TITLE: TDA100W

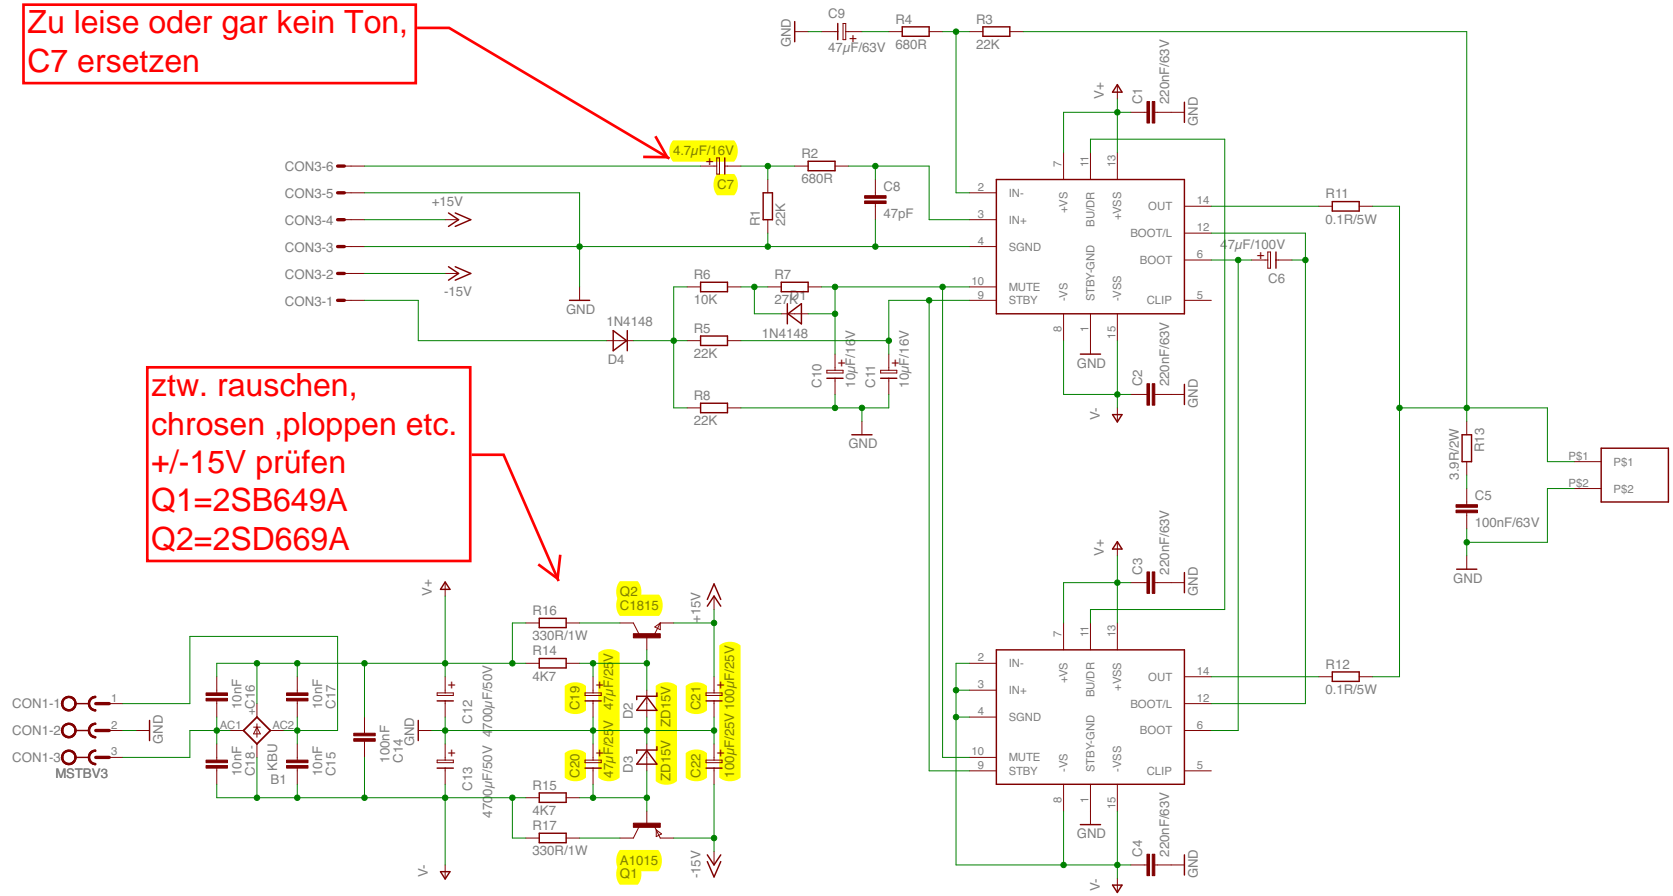
Zu leise oder gar kein Ton,
C7 ersetzen

ztl. rauschen,
chrosen ,ploppen etc.
+/-15V prüfen
Q1=2SB649A
Q2=2SD669A
